PRODUKT	AVD.	GRUPP
<b>P</b>	<b>2</b>	<b>23</b>
BETR.		NR
Varmstartventil B17-19-21A 1980		39
		DATUM
		Sept. 80

## Service meddelande

### Varmstartventil B17-19-21A

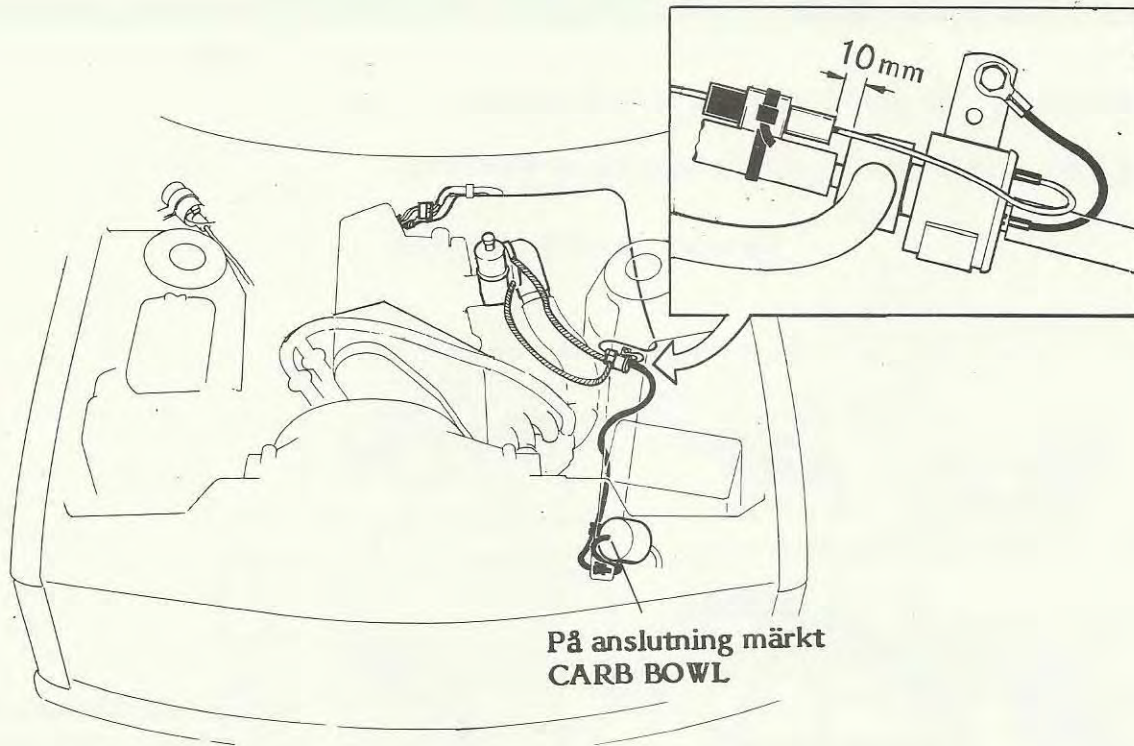
Meddelandet är omarbetat (ändrad inkoppling av elledning).

En varmastartventil har från vecka 17 1980 införts på B17-19-21A-motorer. Varmstartventilen styrs över tändningen.

Vid läge tändning **av** leds flottörhusångorna genom ventilen ut i luften. På modeller för Australien och Kanada leds ångorna till kolfiltret (lagkrav).

Vid läge tändning **på** leds flottörhusångorna genom varmastartventilen till intaget på förgasaren.

(Med den nya inkopplingen är varmastartventilen avsäkrad över säkring nr 13, samma säkring som magnetventilen för tomgångssystemet).
